Stedebouwkundig adviesbureau
Witpaard – partners

In het kader van de onderzoekvraagstelling van de gemeente Bloemendaal is het nodig een vergelijk te maken tussen het bestemmingsplan Zijlweg-west, het voorstel uit 2002 van BAM dat is vastgelegd in de Rapportage Ontwikkeling locatie voormalige Marinehospitaal te Overveen, het Masterplan uit 2005, het Beeldkwaliteitsplan Park Tetrode uit 2005 en de bouwaanvraag 2007 / 0077 zoals deze door BAM in 2007 is ingediend.

Hoofdvraag is of deze documenten in ruimtelijk opzicht op essentiële dan wel op ondergeschikte punten van elkaar verschillen.

Masterplan februari 2005

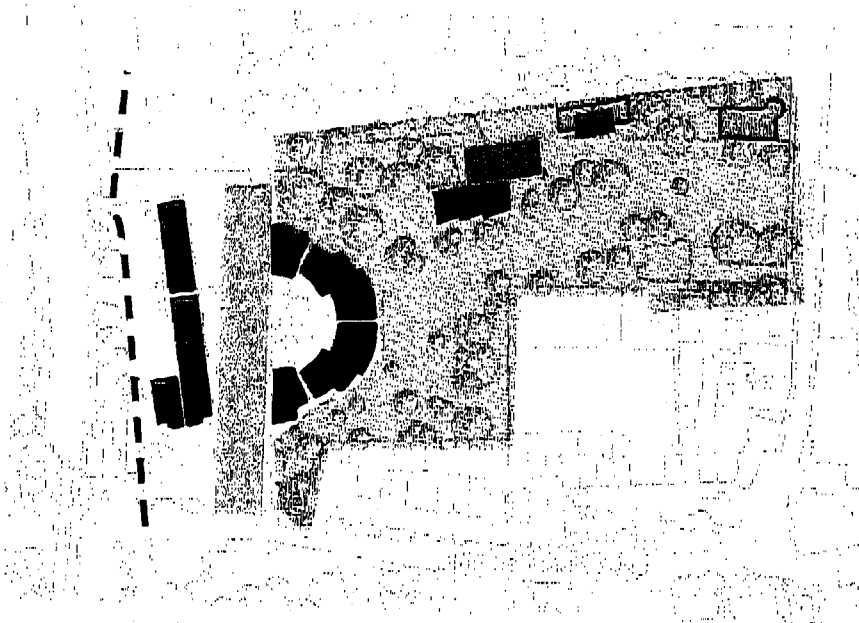
De meest opvallende wijzigingen ten opzichte van de rapportage Ontwikkeling locatie voormalig Marinehospitaal te Overveen (2002) alsmede van het genoemde bestemmingsplan zijn:

2. De oostzijde van het park, waar de bebouwing in één lijn als in een lint is geplaatst. In 2002 zijn drie bouwblokken aan de Bijdorplaan losjes aan de rand van het park geplaatst.

3. In vergelijking met het BAM-plan 2002 staan de drie gebouwen nu op een rij, en is het grondvlak van de bebouwing, met name gebouw C, groter. De onderlinge afstand tussen de bebouwing is hierdoor navenant kleiner geworden. Tussen de bebouwing staan zichtlijnpijlen. De beleving hiervan is echter beperkt.

4. De parkeerdruk op de Bijdorplaan is zo groot dat over bijna de gehele lengte dwars-parkeren nodig is.
5. De diversiteit van de omliggende bebouwing leidt tot een eigen architectonisch karakter voor het plangebied.

6. Het pad aan noordzijde van het plangebied van station naar hogeschool is een achteraf gelegen en benauwde route tussen talud van de spoorlijn en gebouw A. Deze oplossing is tegengesteld aan de routing door het groen zoals deze in het bestemmingsplan is aangegeven.

Het masterplan wijkt dus op essentiële onderdelen af van de stedenbouwkundige opzet zoals deze in het bestemmingsplan is omschreven. Het masterplan voldoet niet aan de regel maar ook niet meer aan de geest van het bestemmingsplan.

Aantal bouwlagen

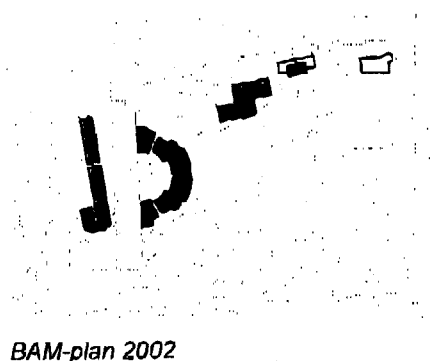
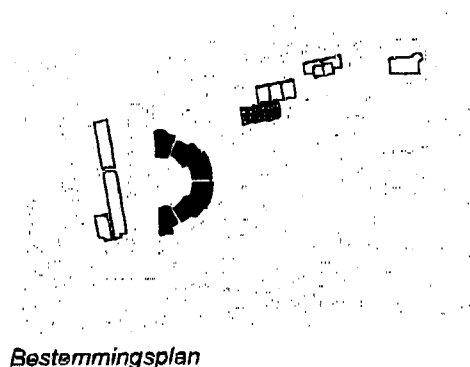
Tussen de bouwaanvraag en het bestemmingsplan ligt een duidelijk verschil.

In het eerste traject tot en met het masterplan zijn essentiële verschillen gemaakt ten opzichte van de stedenbouwkundige opzet van het bestemmingsplan.

Er is sprake van een geleidelijk proces waarbij de relatie tussen bebouwing en het park cq. openbare ruimte meer en meer is losgelaten. Bij iedere fase is de grens opgezocht. Elke stap of stapje komt zo verder weg te staan van de oorspronkelijke ruimtelijke beschrijving en visie van het bestemmingsplan.

In de periode vanaf het masterplan (2005) tot heden liggen de veranderingen meer op uitwerkingsniveau.

In het bestemmingsplan is het maximale aantal woningen afhankelijk gesteld van (kwaliteits-) criteria en gelimiteerd tussen 60 en 90. Het masterplan van 2005 maakt duidelijk maximale aantal van 90 woningen op deze wijze niet meer beantwoord aan de stedenbouwkundige opzet van het bestemmingsplan c.q. haar uitwerkingsregels.
